Behandlung der Stellungnahmen

aus der Öffentlichkeitsbeteiligung nach § 3 (1) und (2) BauGB
und
der Beteiligung der Behörden und sonstigen Träger öffentlicher Belange
nach § 4 (2) BauGB

zum Vorentwurf und zum Entwurf des Bebauungsplanes Nr. 19
in Meerbusch-Büderich,
„Mehrfamilienhausbebauung Gereonstraße 15 und 17“
zur Errichtung eines dreigliedrigen Mehrfamilienhauses

Abbildung 1: Übersichtsplan zur Maßnahme OV 2022/1073 (Quelle: minerva X).

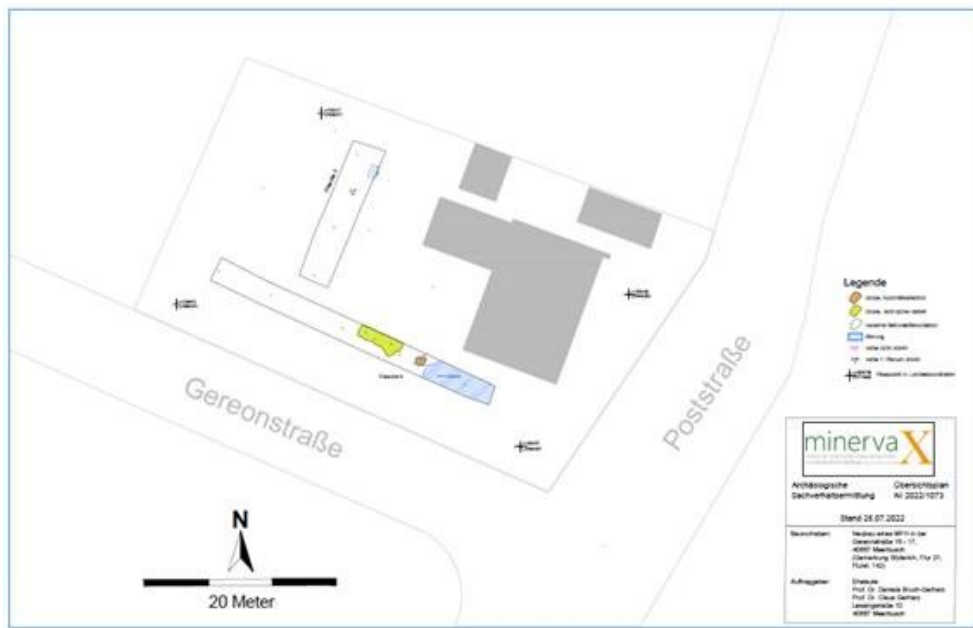
Zuletzt mit Stellungnahme vom 08.07.2022 hatte ich mich im Verfahren geäußert und zunächst eine Sachverhaltsermittlung gefordert. Diese wurde nunmehr durch die archäologische Fachfirma minerva X durchgeführt (OV 2022/1073). Dabei wurden mit den Stellen 3 und 6 zwei Sondagen angelegt, in denen sich insgesamt zwei arch. Befunde abzeichneten (Abbildung 1). Dabei handelt es sich um Erdbefunde. Die exemplarisch untersuchte Grube Stelle 8 enthielt Fundmaterial des Hochmittelalters. Es ist zu vermuten, dass diese in Zusammenhang mit einem in der Nähe verorteten mittelalterlichen Fronhof steht.

Zusammenfassend ist festzuhalten, dass bei der archäologischen Sachverhaltsermittlung wenige Verfärbungen dokumentiert wurden, die auf eine Besiedlung und Nutzung der Fläche im Mittelalter und ggf. in anderen Zeiten hindeuten. Auf Basis dieses Ergebnisses lässt sich festhalten, dass aus bodendenkmalpflegerischer Sicht keine grundsätzlichen Bedenken gegen das Vorhaben bestehen. Da jedoch weitere archäologische Befunde und Funde zu erwarten sind, ist in Umsetzung des Vorhabens auf der Grundlage einer denkmalrechtlichen Erlaubnis nach § 15 I DSchG NRW eine archäologische Begleitung der Erdarbeiten nach Maßgabe einer Erlaubnis nach § 15 I DSchG NRW auf Veranlassung und Kosten des Vorhabenträgers sicherzustellen (§ 27 DSchG NRW).

Dies ist im Rahmen des Bauleitplanverfahrens festzulegen. Denkbar wäre, dies durch eine aufschiebende Bedingung nach § 9 Abs. 2 BauGB zu formulieren.

Den Anregungen wird entsprochen.

In die Textlichen Festsetzungen des Bebauungsplans wird die folgende aufschiebende Bedingung aufgenommen:

„9. UMSETZUNGSVORBEHALT

gemäß § 9 (2) BauGB i. V. m. § 15 Abs. 1 DSchG

Die bauliche Nutzung im Plangebiet ist gemäß § 9 Abs. 2 BauGB nur unter der aufschiebenden Bedingung zulässig, dass die vorherige wissenschaftliche Untersuchung, Bergung und Dokumentation

archäologischer Funde und Befunde nach Maßgabe einer Erlaubnis gemäß § 15 Abs. 1 DSchG sichergestellt ist.“

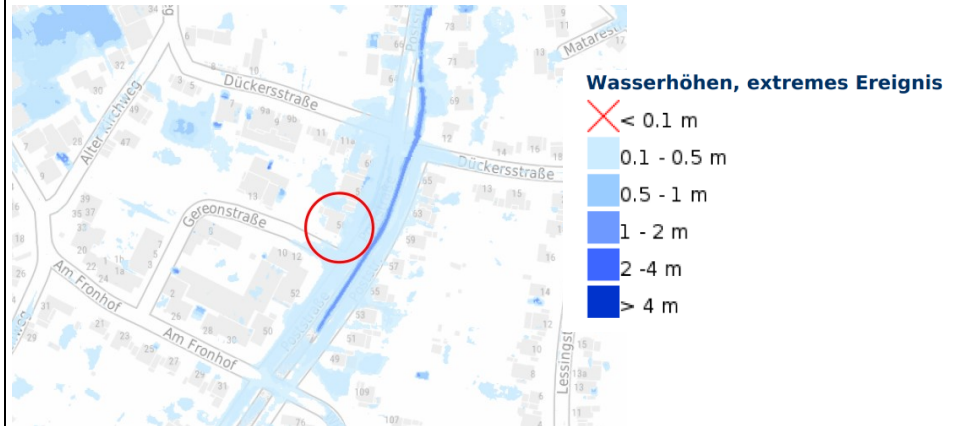
Ziel I.1.1 des Bundesraumordnungsplans Hochwasser fordert die Prüfung der Risiken von Hochwassern nach Maßgabe der bei öffentlichen Stellen verfügbaren Daten zu prüfen; dies betrifft neben der Wahrscheinlichkeit des Eintritts eines Hochwasserereignisses und seinem räumlichen und zeitlichen Ausmaß auch die Wassertiefe und die Fließgeschwindigkeit. Ferner sind die unterschiedlichen Empfindlichkeiten und Schutzwürdigkeiten der einzelnen Raumnutzungen und Raumfunktionen in die Prüfung von Hochwasserrisiken einzubeziehen.

Laut Starkregengefahrenkarte NRW sind die Poststraße und der Einmündungsbereich in die Gereonstraße im Falle von seltenen und extremen Hochwasser- und Starkregeneignissen mit einer Wasserhöhe von 0,1 – 0,5 m betroffen. Die Bereiche reichen bis in die Randzonen des Plangebietes hinein. Eine Fließgeschwindigkeit wird nicht dargestellt.

Den Einwendungen wird insoweit gefolgt.

Hinsichtlich der Hochwassergefährdung werden insbesondere Maßnahmen gegen das Eindringen von Hochwasser bei der Abfahrtrampe in die geplante Tiefgarage und in die in diesen Bereichen vorgesehenen Licht- und Belüftungsöffnungen erforderlich. Dies können mobile Vorkehrungen sein, die für den Einsatzfall vorzuhalten sind. Ein entsprechender Passus wird außerdem in den Durchführungsvertrag aufzunehmen sein.
